質問回答書(西部清掃工場解体工事)

福山市経済環境局
環境部環境施設課

添付図2 除去・清掃施工範囲

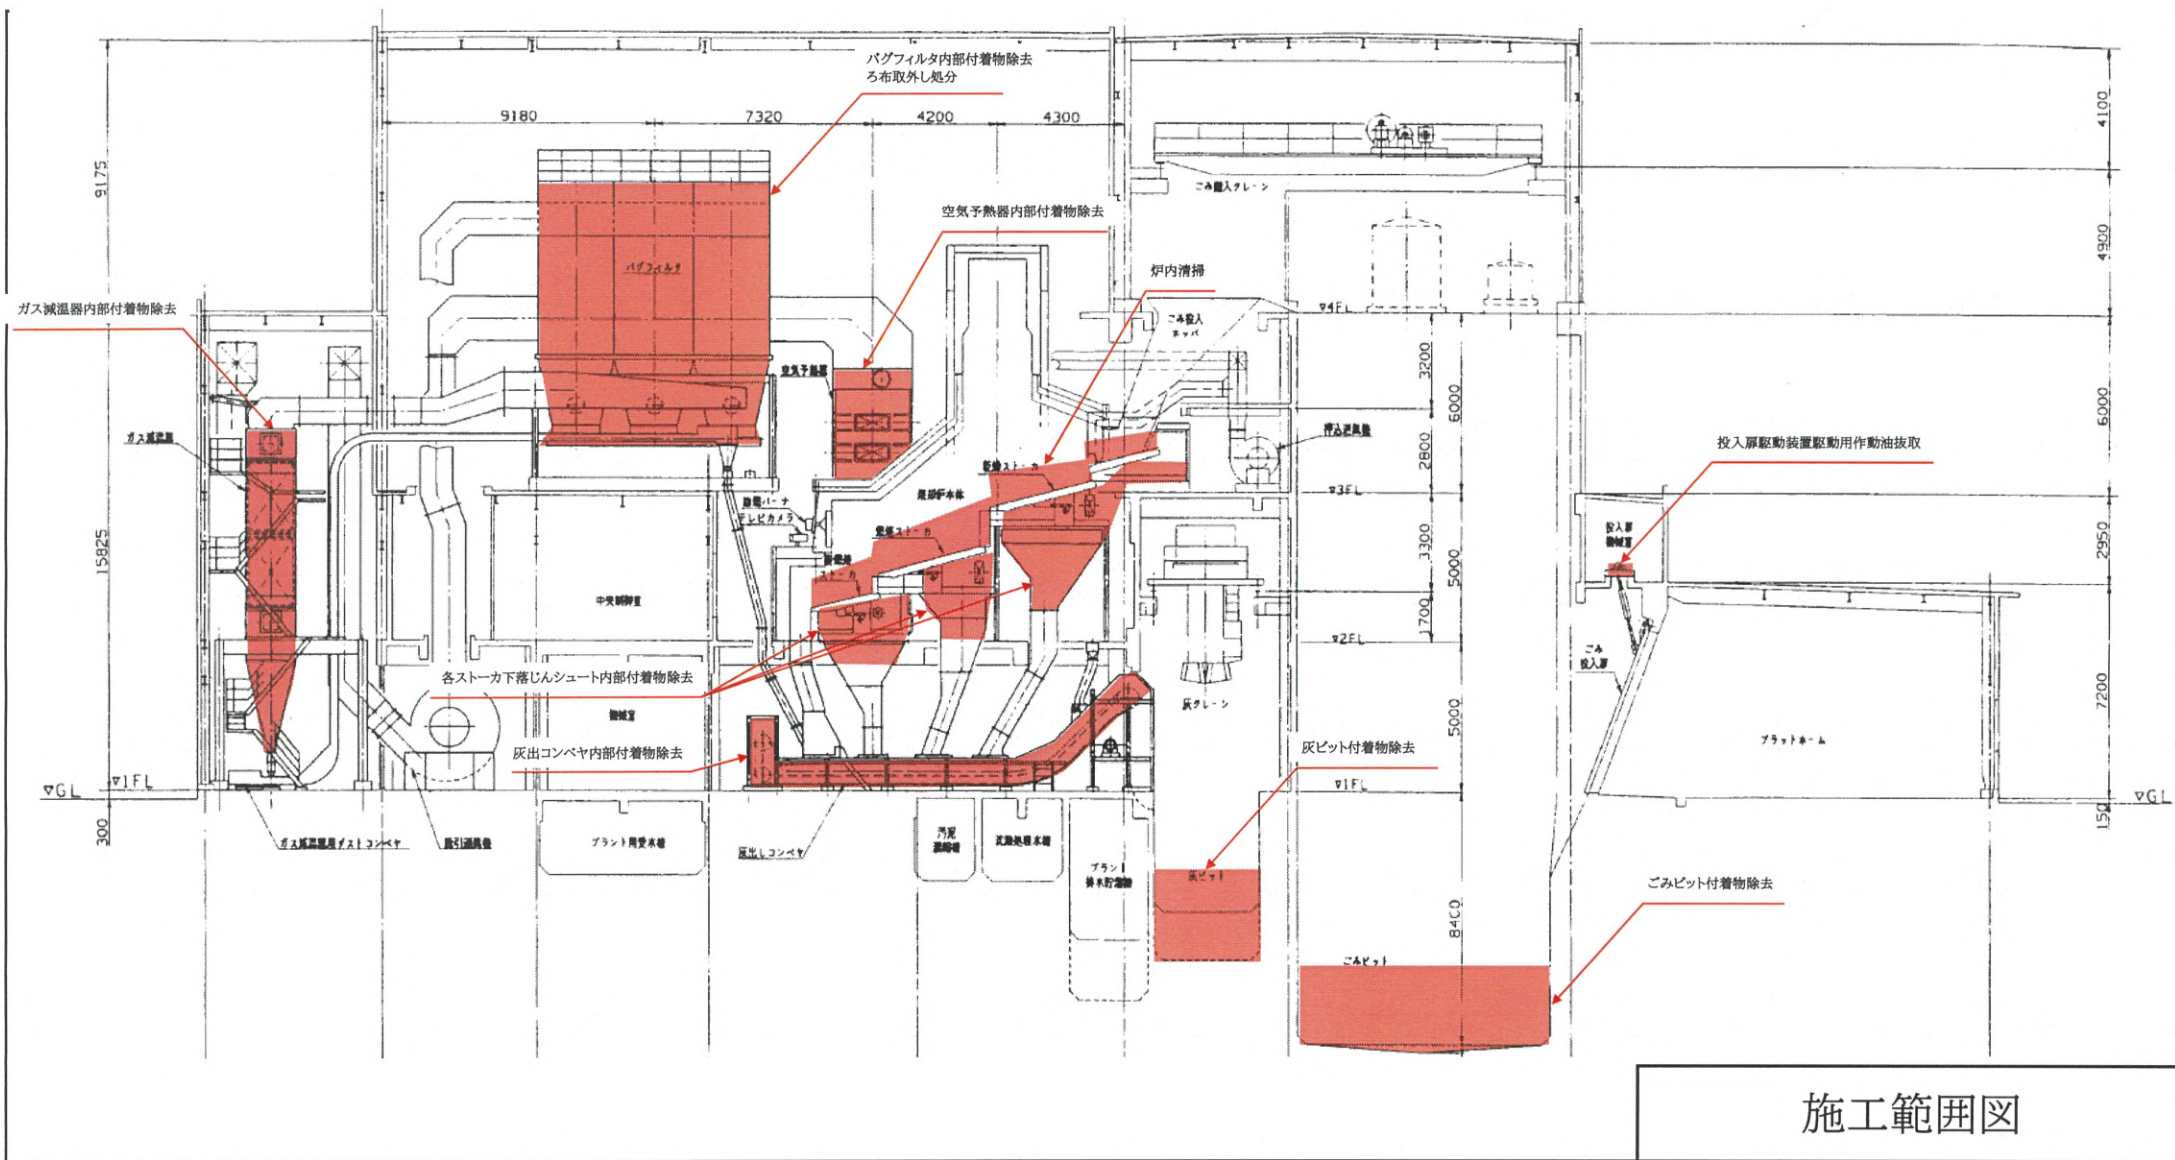
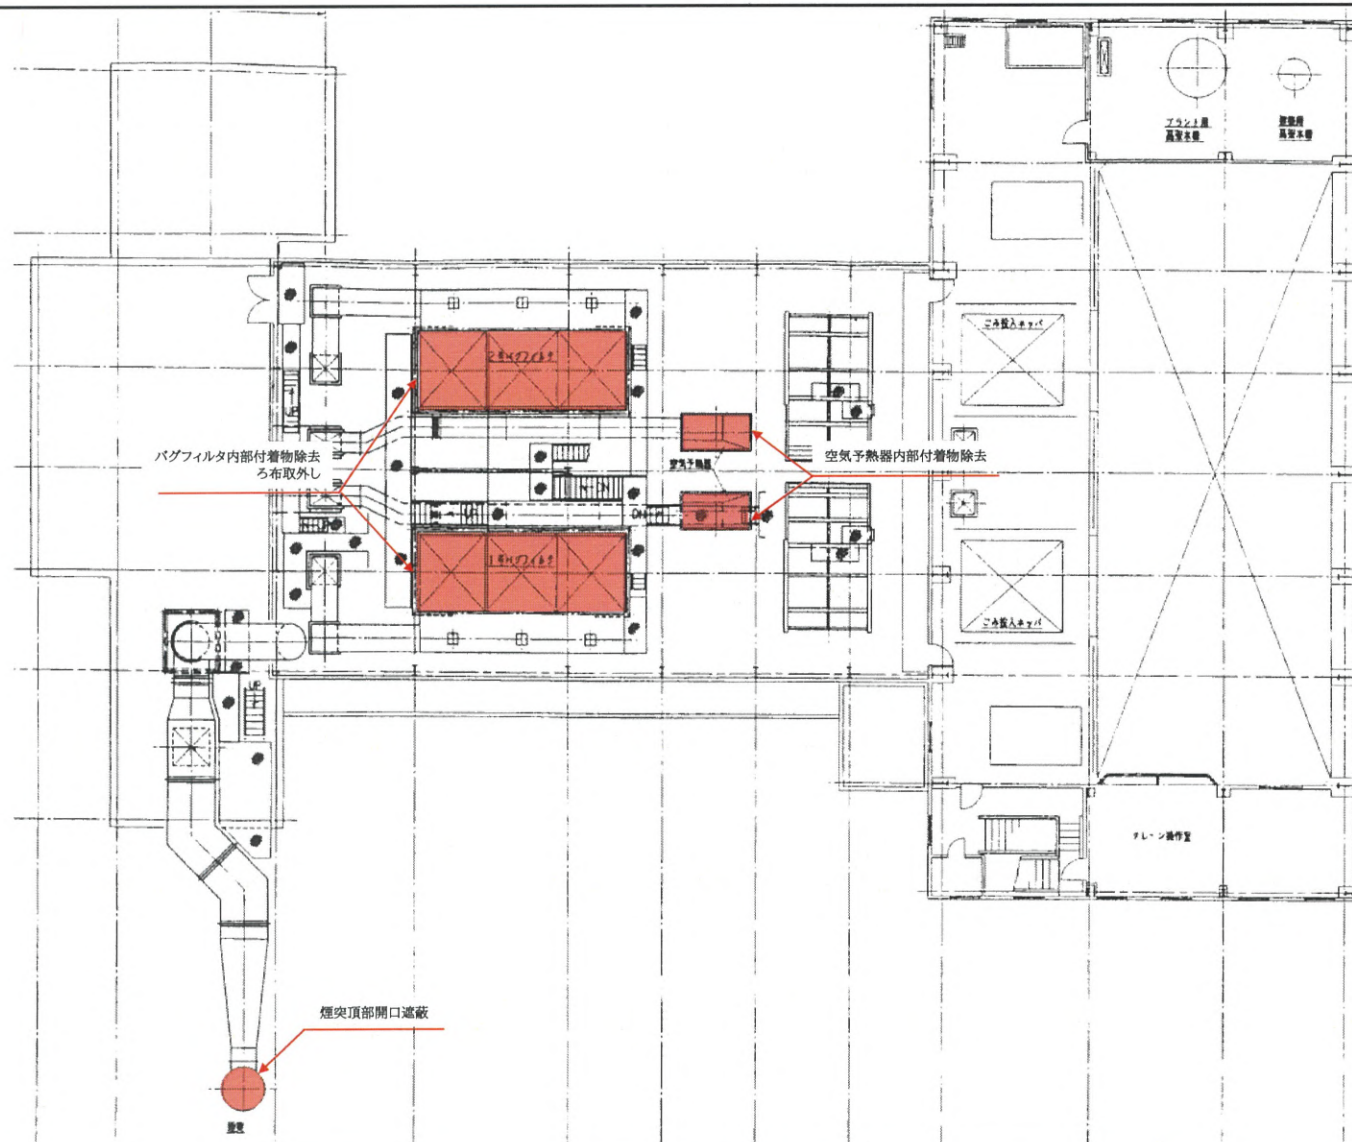
No.	質 問	回 答	掲載日
42	炉停止後の残置ごみや主灰・飛灰の除去、清掃は実施されていますか。実施されているのであれば履歴を御提示いただけますか。 また、ごみピット内の残存ゴミ・残渣、及び灰ピット内の残存灰、滞留灰は一般廃棄物にあたるため残存している場合は、その除去・処分は本工事では別途とし、発注者様側で実施去していただけるものと考えてよいでしょうか。	ごみピット内、灰ピット内のごみは除去後、清掃済みです。主灰・飛灰の除去、清掃の実施した履歴については、添付図2を御確認ください。 残存灰、滞留灰等については、特記仕様書P.20 2.3.4 7)のとおりです。	7/4
43	特記仕様書 13P 2.1.2 汚泥受入処理施設内の残渣物等(浚渫土砂)の土量を御教授ください。 また、この浚渫土は、改良し解体後の埋戻しに利用可能でしょうか。	残渣物等の土量調査は実施しておりません。 浚渫土を改良し、解体後の埋戻しに利用することは、別途協議してください。	7/4
44	特記仕様書 23P 2.5.2 (3) フロン回収・破壊費用の算出のため、フロン使用機器類のリスト・フロン使用量を御提示いただけますか。 また、他に蓄電池等の特別管理産業廃棄物等の処理困難物がありましたら、御提示ください。	フロン使用機器類のリスト等は、別表2を御参照ください。 蓄電池等の調査は実施しておりません。	7/4
45	特記仕様書 23P 2.7.1 6) 地下構造物撤去計画のため、当該地の地下水位、土質等がわかる地盤調査資料(柱状図)を御提示いただけますか。	地盤調査資料はありません。	7/4
46	特記仕様書 24P 2.7.4 2) 給排水、雨水等の埋設配管の切断位置を御提示ください。 また、埋設配管の撤去範囲は、残置する舗装範囲以外の事業区域内と解釈してよいでしょうか。	ストックヤードの屋外水栓を残置とし、それ以外の埋設配管は原則、撤去としますので切断位置については、設計書PDF(8) P.13等を参考としてください。 埋設配管の撤去範囲は、残置する舗装範囲内も含むものとします。	7/4
47	特記仕様書 26～28P 2.8.1(2) 御提示いただきました各棟のアスベスト調査結果以外に、受託後の調査により新たにアスベスト含有が確認された場合は、別途清算いただけたと考えてよいでしょうか。 特に、調査結果には、プラント・設備機器類のアスベスト含有の恐れのある材料(配管保温材、ダクトパッキン、配管パッキン、耐火レンガ、キャストブル等)や建屋防水材等の項目がなく、それらにアスベストが含有していた場合、その除去・処分費用が高額となります。 また、数量も想定できないため、清算対象としていただけますようお願いいたします。	質問15、20の回答を御参照ください。	7/4
